SEZNAM ZMĚNOVÝCH LISTŮ

Stavba:	Stavební úpravy, přístavba, nástavba a půdní vestavba MŠ Násedlovice
Místo:	Násedlovice, p.č.
Investor:	Obec Násedlovice, Násedlovice 129, 696 36 Násedlovice
Autor:	akad. arch. Ing. arch. Jan Velek, Ing. arch. Petra Kollárová
TDI:	Ing. Michal Rak
AD:	Ing. arch. Petra Kollárová
Zhotovitel:	Stavební firma Plus s.r.o., Měšťanská 3992/109, 695 01 Hodonín

Změnový list č. 1
Popis a zdůvodnění změn po jednotlivých položkách k oceněnému výkazu výměr SoD

popis: Slaboproud

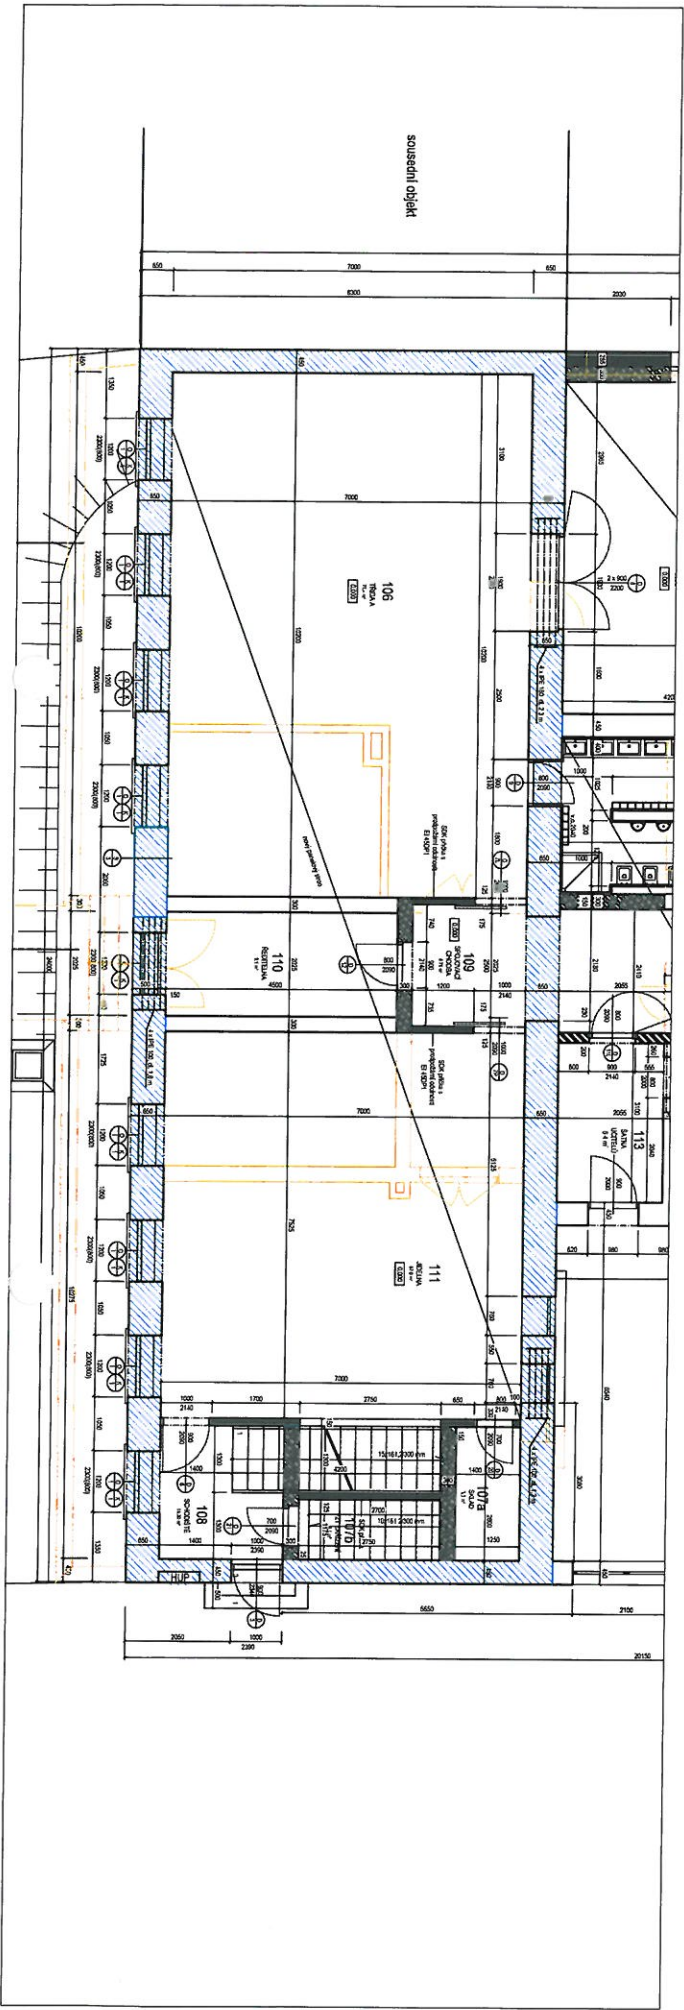
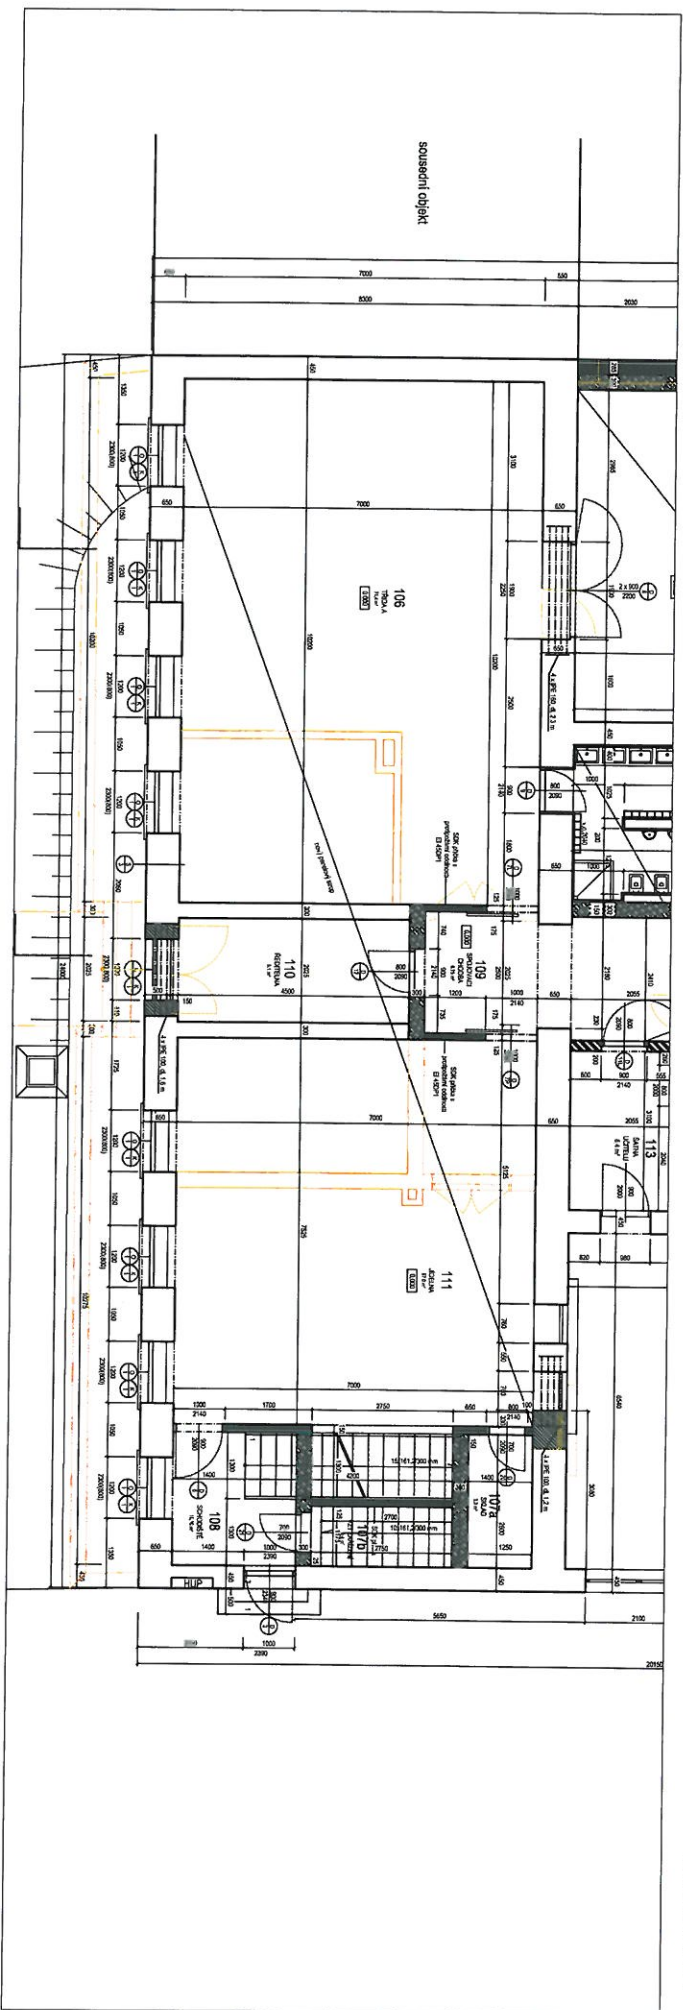
zdůvodnění: Do žádosti byl omylem vložen rozpracovaný položkový rozpočet, který však nekorespondoval s výkresy, které již byly finální verzí.

popis: Podkroví – změna dispozice

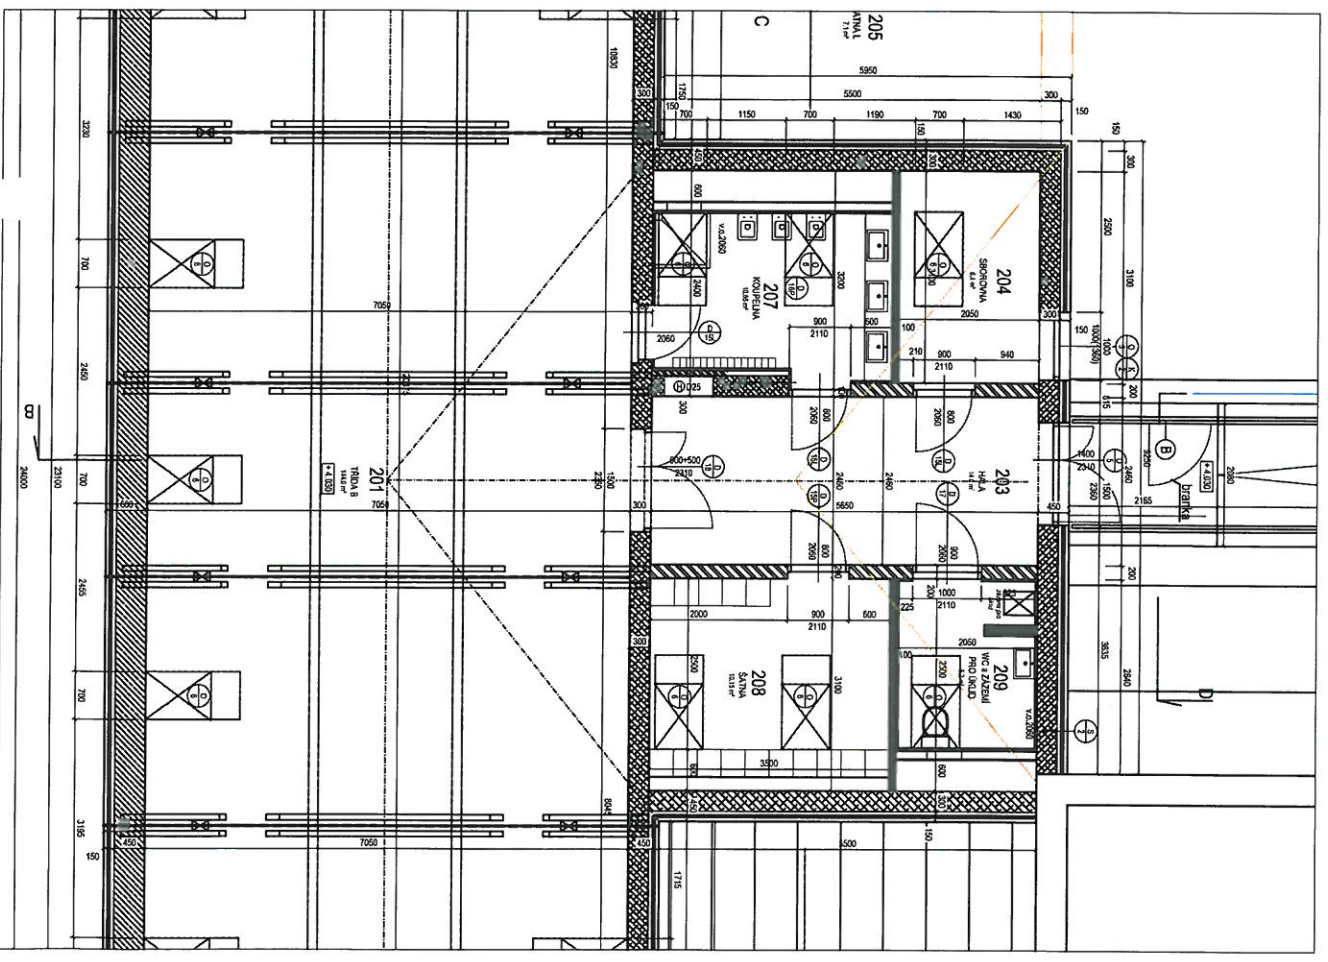
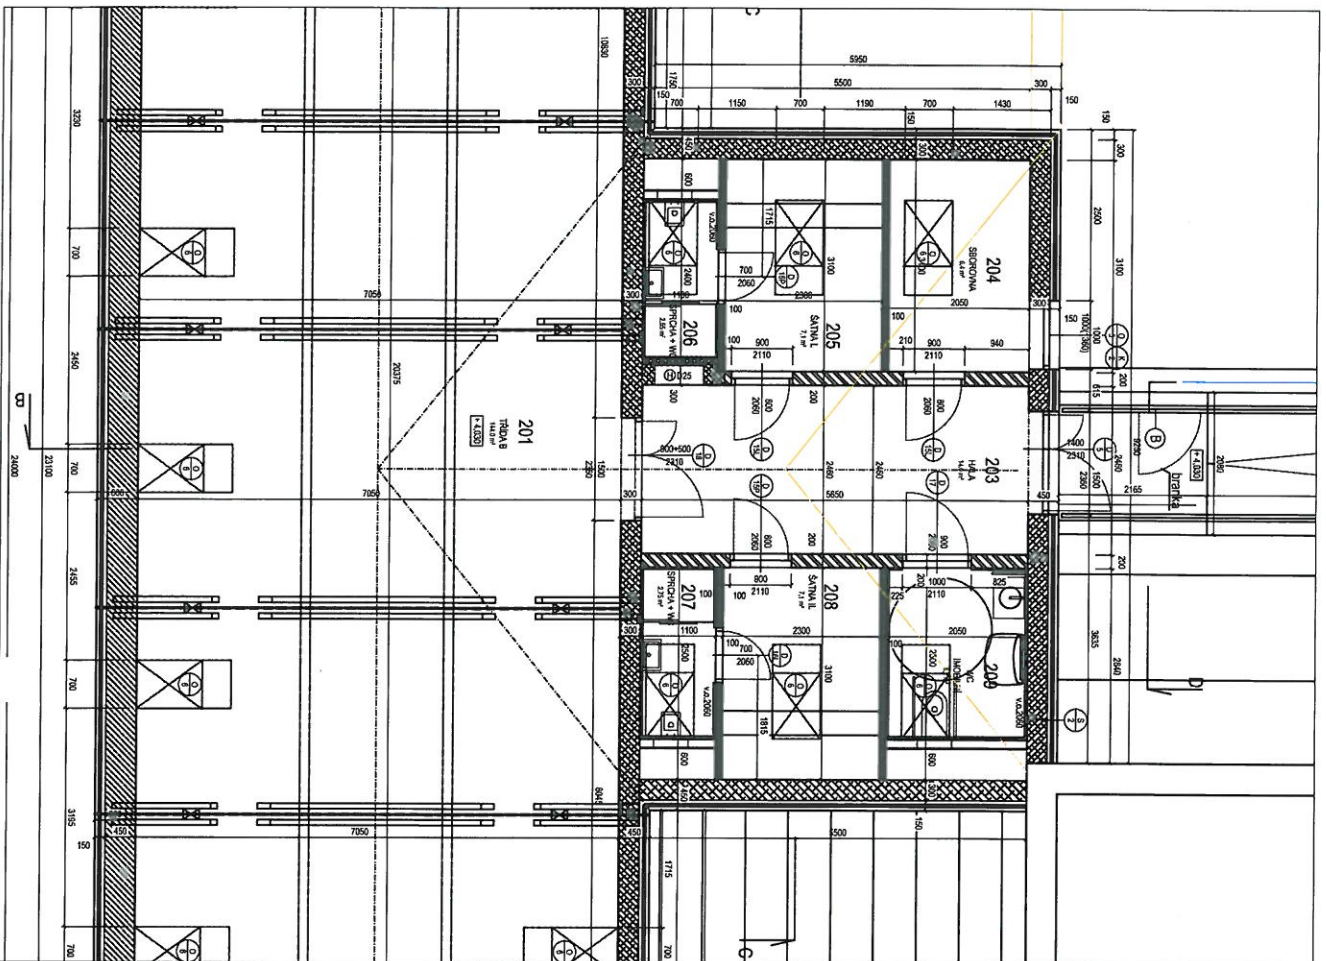
Od 1. 9. 2017 je platná novelizace Školského zákona 561/2004 Sb., ve které si uvádí, že ředitel školy je povinen přijmout žáky od 2 let od školního roku 2020/2021. Z tohoto důvodu reagujeme na změnu úpravou sociálního zázemí v podkrovní, kde navrhujeme hygienické zázemí pro 15 dětí a šatnu pro 15 dětí. Takto upravená dispozice umožní bezkolizní provoz mateřské školy a bezproblémový výukový plán pro děti od 2 – 3 let.

V rámci podkroví bylo navrženo také WC pro imobilní, které je z důvodu změny bezpředmětné a tudíž se ruší. Do této části je nyní navrženo WC pro p. učitelky a zázemí pro p. uklízečku (výlevka, přívod vody a skříň na čisticí prostředky).

Změna vyvolá i úpravu projektu ZTI, VZT a projektu vytápění.

popis: Sanace a zateplení zdiva v uliční části

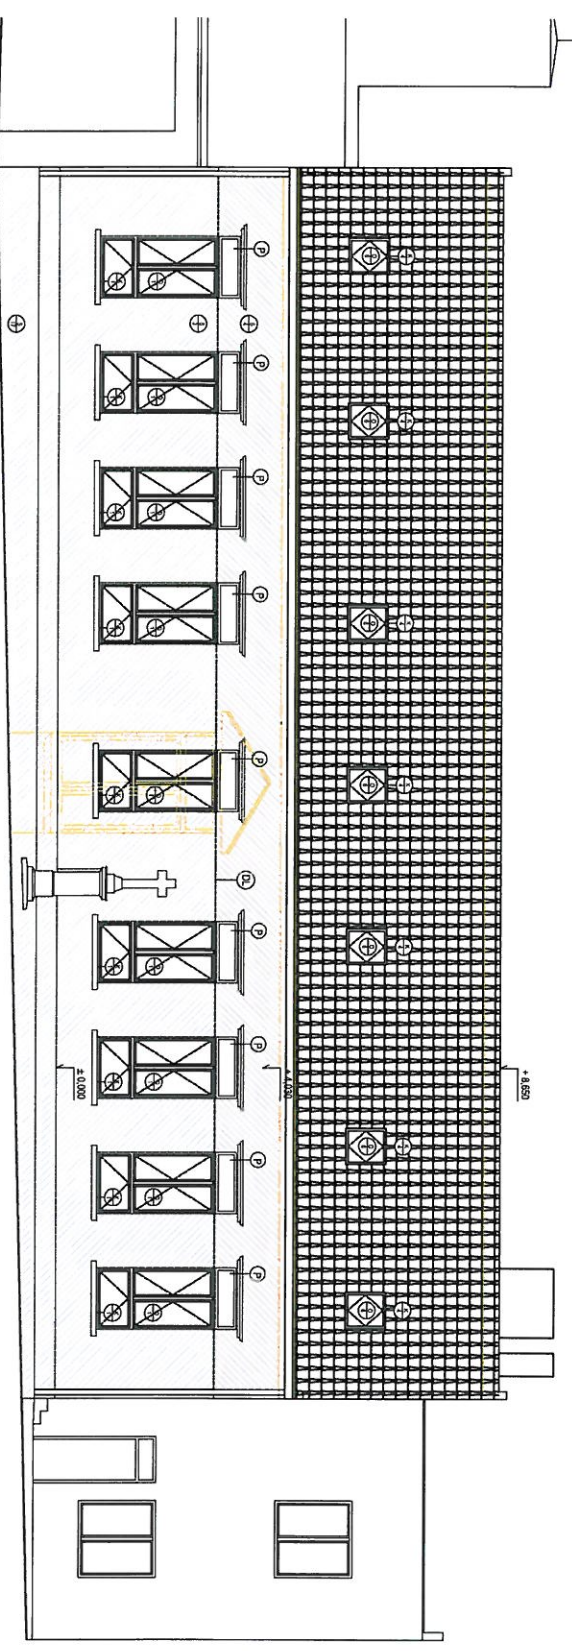
Z důvodu návrhu Změny č. 4 – na podřezání zdiva je nutné změnit technologický postup sanace obvodového zdiva jihovýchodní obvodové nosné stěny. Původně navržený postup je nyní zbytečný, jelikož kvůli podřezání bude zdivo odizolované již níže.

Původní skladba S17:

- vnitřní omítka
- stávající nosné zdivo tl. 650 mm, proškrábané spáry do hl. 20 mm
- vyrovnávka z cementové omítky s vodotěsnicí krystalizační přísadou 20 mm
- silikátová HI stěrka
- sanační tepelně izolační jádrová omítka opatřená hydrofobizací 25 mm
- štuk 2-3 mm
- silikátová fasádní hydrofobní barva s Sd pod 0,1 mm

Z důvodu špatného technického stavu stávajících nadokenních překladů v jihovýchodní obvodové nosné stěně, bylo nutné lícovat nové věnce s vnější hranou obvodového zdiva této stěny. Z tohoto důvodu nám tepelná izolace, která je zde navržena pouze v části nadezdívky v šířce 150 mm vystupuje před stávající zdivo a vytváří tak na uliční fasádě ozub. Z tohoto důvodu navrhuje zateplení celé plochy jihovýchodní fasády.

Nově navržená skladba: Bude rozdělena do 2 skladeb

S17 – nad podřezáním:

- vnitřní omítka
- stávající nosné zdivo tl. 650 mm, proškrábané spáry do hl. 20 mm
- sanační špric
- vnější kontaktní zateplovací systém ETICS (upřesnění - zateplení minerální vlnou tl. 150 mm, $\lambda D = 0,036 [W \cdot m^{-1} \cdot K^{-1}]$ a silikátová fasádní barva)

S17 – pod podřezáním:

- vnitřní omítka
- stávající nosné zdivo tl. 650 mm, proškrábané spáry do hl. 20 mm
- vyrovnávka z cementové omítky s vodotěsnicí krystalizační přísadou 20 mm
- silikátová HI stěrka
- zateplení XPS tl. 150 mm, $\lambda D = 0,032 W/m^2 \cdot K [W \cdot m^{-1} \cdot K^{-1}]$
- vyztužená vrstva s perlínkou
- soklová omítka tl. 2 -3 mm (v části nad terénem)
